改善箇所説明図

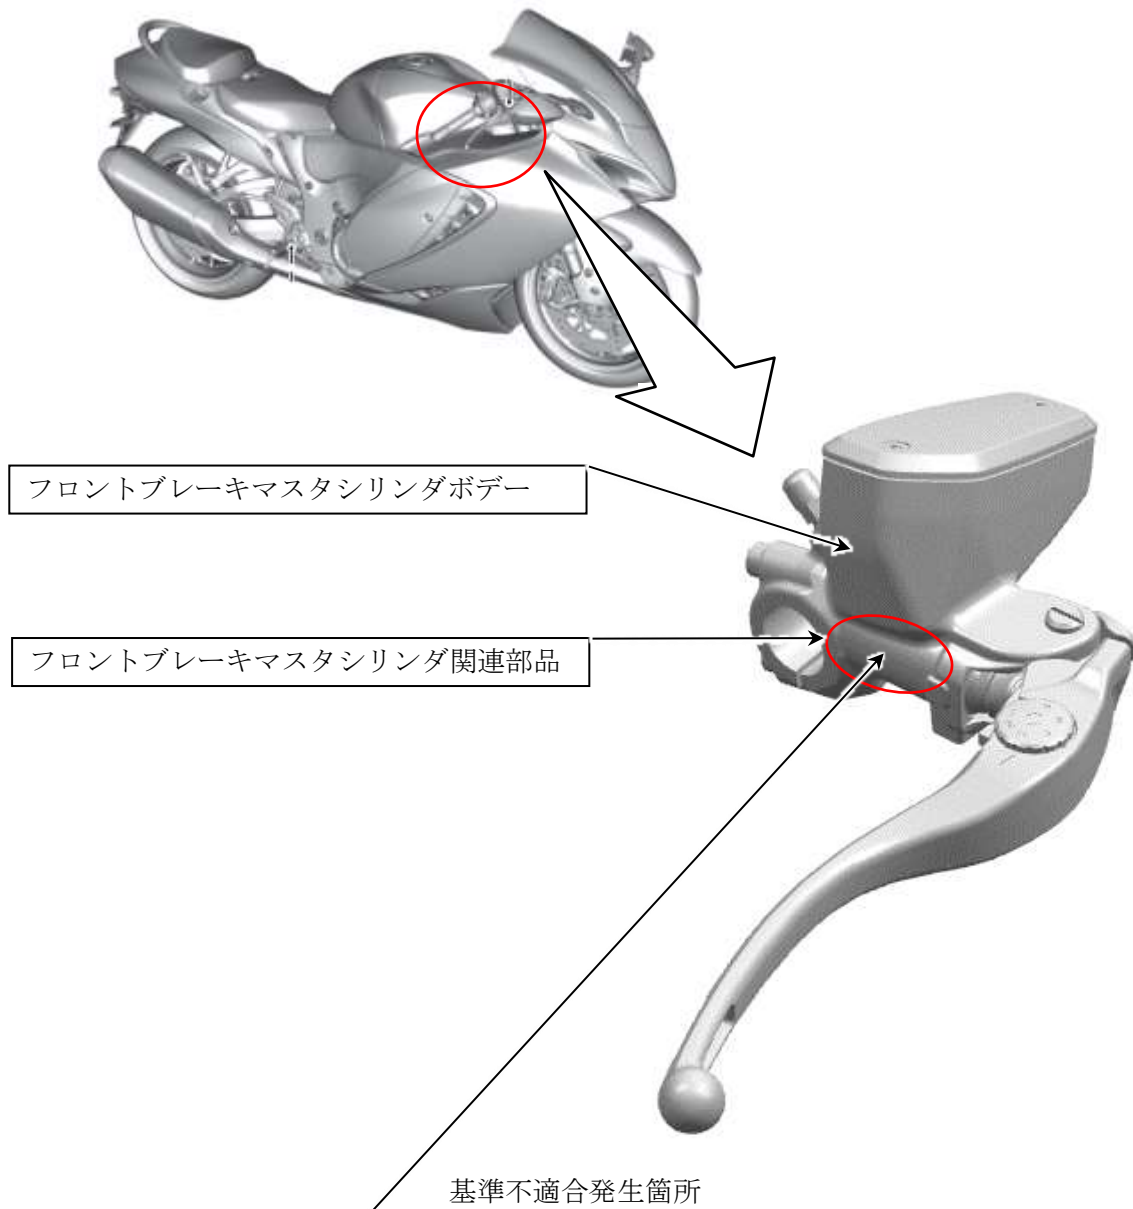
フロントブレーキマスタシリンダボデーにおいて、ブレーキの液圧を調整するための油路の設定が不適切なため、その油路を閉塞したままとなることがある。そのため、特定の条件下でブレーキレバーの遊びが大きくなり、最悪の場合、制動距離が伸びるおそれがある。

全車両、フロントブレーキマスタシリンダボデーを対策品と交換すると共に、フロントブレーキマスタシリンダ関連部品を新品に交換する。

識別：車枠の車台番号打刻部近傍に緑色のシールを貼付する。
